ADDITIV Nr 1

DIESELMOTOR

Typ DW 12

UTVECKLING : ÅTDRAGNING AV BALANSERINGSAXLARNAS HUS

Fig : B1CP0CDC

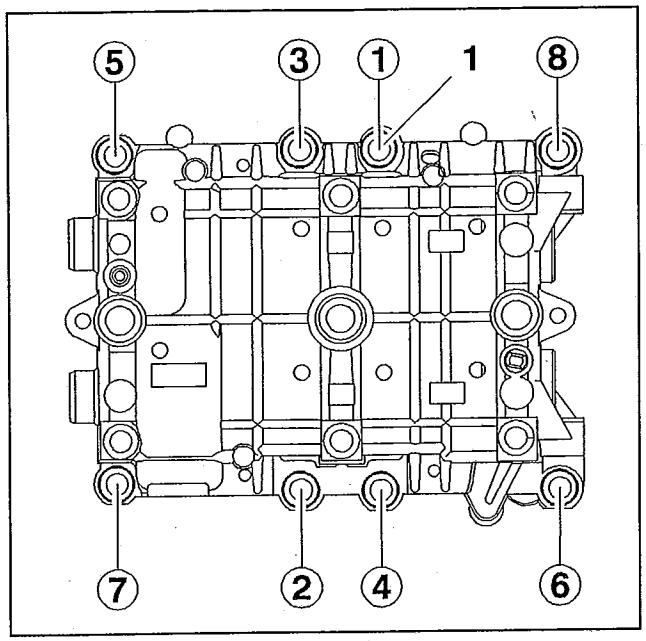
2 – NYTT ÅTDRAGNINGSVÄRDE

VIKTIGT : Följ den angivna ordningsföljden.

Åtdragningsmetod :
- fördra skruvarna (1) till 1 ± 0,1 daNm
- vinkeldra till 60 ± 2°
